改善箇所説明図

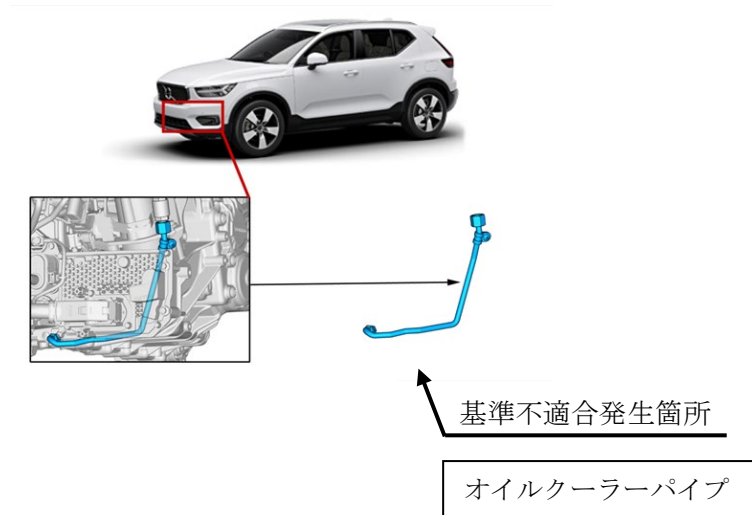
トランスミッションにおいて、オイルクーラーパイプの固定が不適切なため、耐振性能が不足しているものがある。そのため、走行中の振動等によりオイルクーラーパイプに亀裂が発生し、オイルが漏れることにより、トランスミッションの冷却と潤滑が不足により異音や振動が発生し、トランスミッション警告メッセージが表示するおそれがある。

全車両、オイルクーラーパイプを対策品に交換する。

運転者席側ドアロアヒンジ取り付けボルト（上側）の頭に白ペンを塗布する。
